Oggetto: Istanza per l'avvio della procedura di verifica di ottemperanza alle condizioni ambientali contenute nel provvedimento di VIA n. 319 del 05/11/2019 ai sensi dell'art.28 del D.Lgs.152/2006 relativa al progetto "Metanodotto Mestre Trieste, tratto Casale sul Sile – Gonars DN 400 (16''), 75 bar e opere connesse e declassamento tratto Gonars-Trieste" - CTVIA 1.

TRATTO: Interventi per il declassamento Regione Friuli-Venezia Giulia

Proponente: Snam Rete Gas S.p.A.

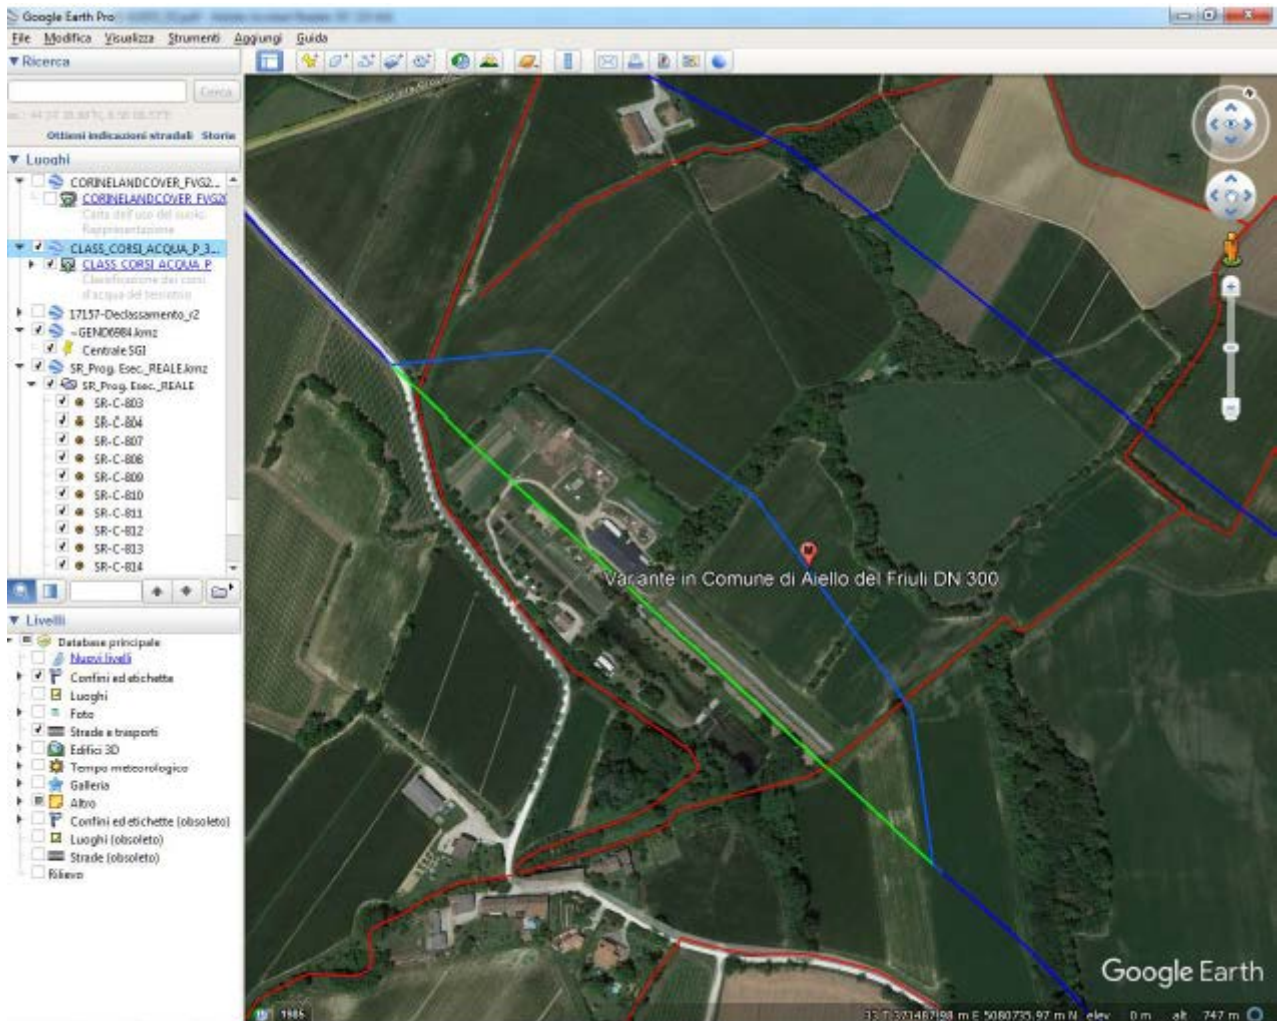
- **Corografia con l'individuazione delle interferenze coi corsi d'acqua indicati nella tabella a pag. 21 del Piano di mitigazione ambientale nonché di eventuali altri corsi d'acqua, classificati ai sensi della LR 11/2015, facenti parte del reticolo idrografico.**
- **Si rimanda in merito al tematismo "classificazione corsi d'acqua – competenza di gestione" consultabile tramite l'applicativo <https://eaglefvg.regione.fvg.it/eagle/main.aspx?configuration=guest>, evidenziando che fanno parte del reticolo minore anche corsi d'acqua di classe 5, ai sensi dell'art. 4 della LR 11/2015, ancorché non cartografati e su sedime privato. In relazione a quanto sopra, si evidenzia che l'elaborato grafico *9110518-AT-LC-8E-81855_R2.pdf* indica l'attraversamento di due rogge su sedime privato, per le quali non risulta pervenuta allo scrivente servizio richiesta di autorizzazione idraulica.**

Si prende atto. Sono state rielaborate le seguenti planimetrie in scala 1:10000: LB-D-81022_r1, LB-D-81028_r1 e LB-D-81030_r2. Le planimetrie sono state completate con le indicazioni di tutte le interferenze dei corsi d'acqua interessate dal progetto del declassamento e classificati (dalla 1 alla 5) ai sensi della LR 11/2015 e facenti parte nel reticolo idrografico per i quali sono state predisposte tutte le autorizzazioni idrauliche inviate ai rispettivi enti competenti.

Relativamente all'elaborato grafico 9110518-AT-LC-8E-81855_R2, la classificazione dei corsi d'acqua regionali consultabile tramite applicativo NON classifica le due incisioni (vedi dettaglio planimetrico). Per il documento in questione, prodotto solo per finalità di cantiere, non è stata predisposta alcuna autorizzazione idraulica.
